IEC 60143-1
Edition 5.0 2015-06

SERIES CAPACITORS FOR POWER SYSTEMS –
Part 1: General

CORRIGENDUM 1

Figure 3 – Time and amplitude limits for an overvoltage period waveform

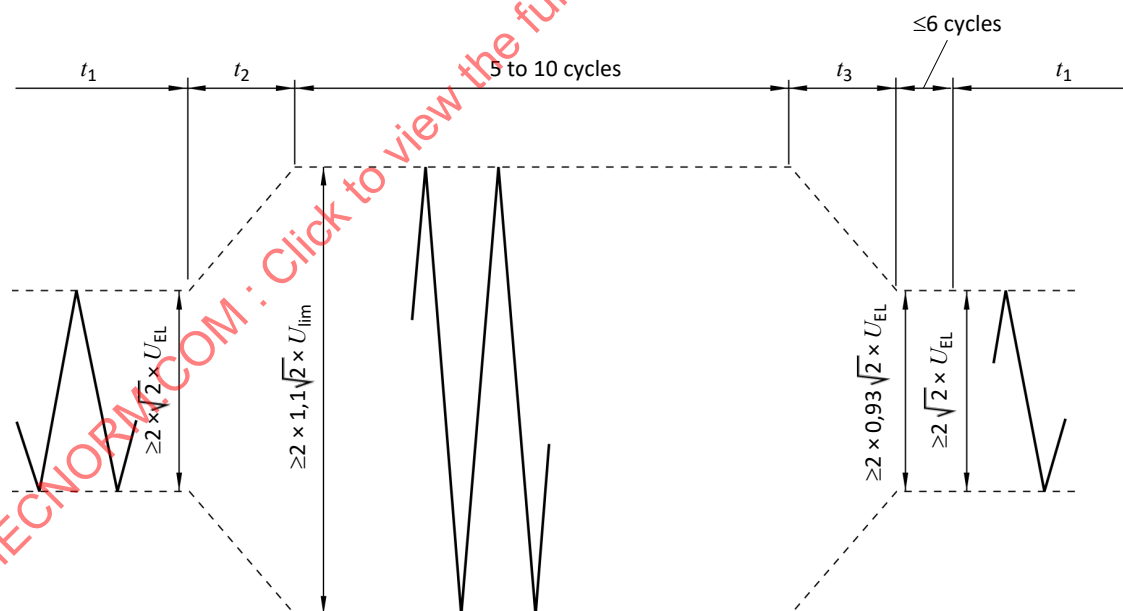
Replace existing Figure 3 by the following new Figure 3:

The time t_1 is the interval of 1,5 min to 2 min between two consecutive overvoltage applications. The times t_2 and t_3 depend on the test circuit parameters and should be as short as possible.
